女川原子力発電所発電用原子炉設置変更許可申請書

(2号発電用原子炉施設の変更)

本文及び添付書類の一部補正について

申請書の一部補正

第 1.14-4 図 直流電源単線結線図 (250V 系統)

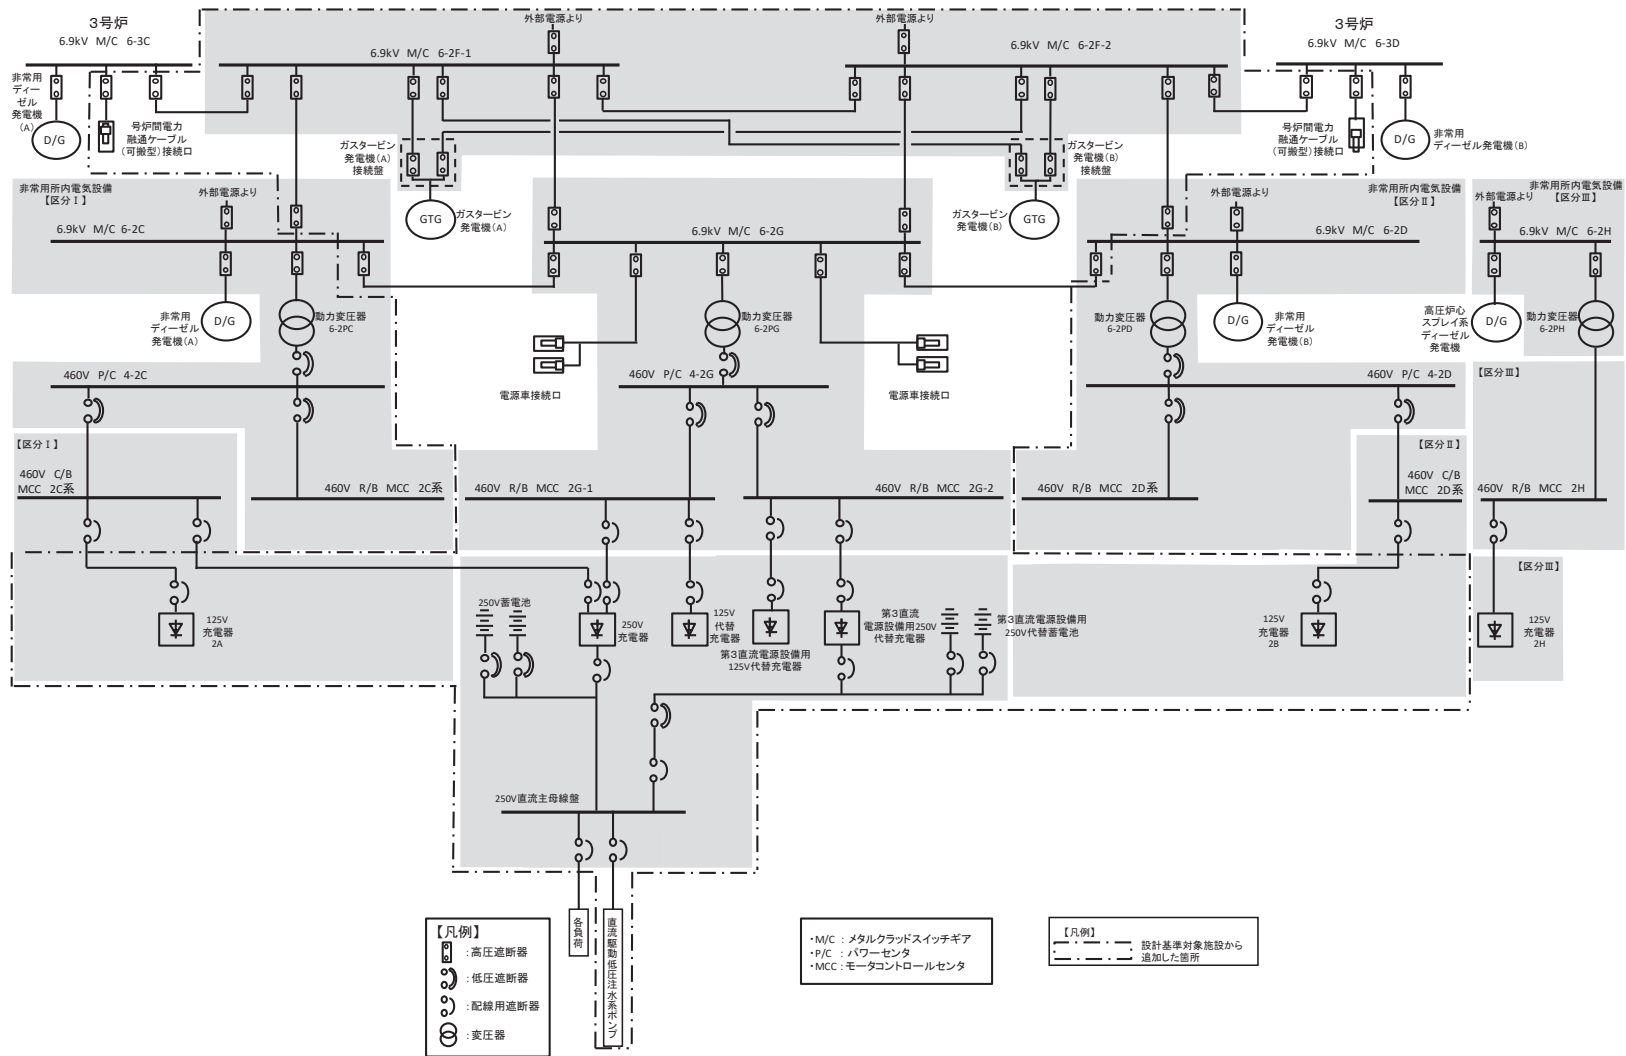
頁	行	補正前	補正後
1. 14-28			<p>内常設直流電源設備（3系統目）による給電（125V系統）による給電タイムチャート」及び「第 1. 14-26 図 所内常設直流電源設備（3系統目）による給電（250V系統）による給電タイムチャート」を以下のとおり追加する。</p>
1. 14-28		第 1. 14-4 図 直流電源単線結線図（250V 系統）	別紙-追補 1-1. 14-4 に変更する。
1. 14-29	下 1	1. 14-5 図 非常時操作手順書（徴候ベース）〔電源回復〕における手順の対応フロー（1/2）	第 1. 14-5 図 非常時操作手順書（徴候ベース）〔電源回復〕における手順の対応フロー（1/2）
1. 14-30		1. 14-5 図 非常時操作手順書（徴候ベース）〔電源回復〕における手順の対応フロー（2/2）	別紙-追補 1-1. 14-5 に変更する。
1. 14-37		第 1. 14-19 図 常設代替直	別紙-追補 1-1. 14-6 に変

第 1.14-19 図 常設代替直流電源設備 (250V 系統) による給電 概要図

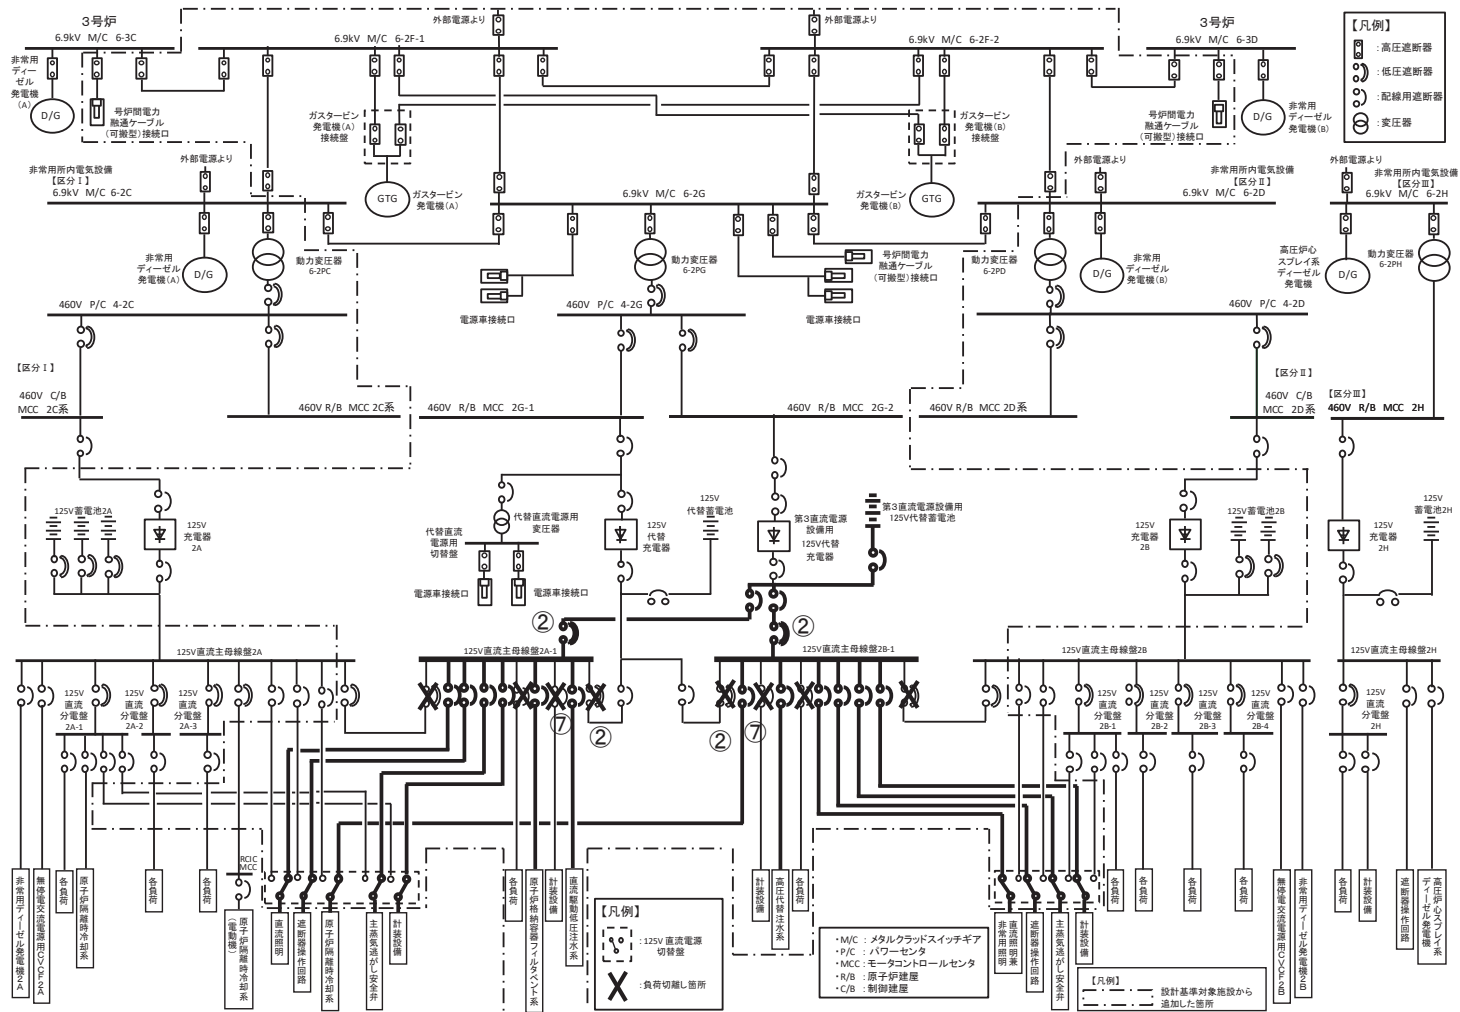
頁	行	補正前	補正後
1. 14-38		流電源設備 (250V 系統) による給電 概要図	更する。
1. 14-38		第 1. 14-23 図 所内常設直 流電源設備 (3 系統目) による給電 概要図	別紙-追補 1-1. 14-7 に変更する。
1. 14-38 と 1. 14-39 の間		(記載追加)	別紙-追補 1-1. 14-8 を追加する。
1. 14-39		第 1. 14-24 図 所内常設直 流電源設備 (3 系統目) による給電による給電タイムチャート	別紙-追補 1-1. 14-9 に変更する。
1. 14-39 と 1. 14-40 の間		(記載追加)	別紙-追補 1-1. 14-10 を追加する。
1. 14-40		第 1. 14-25 図 可搬型代替	別紙-追補 1-1. 14-11 に変
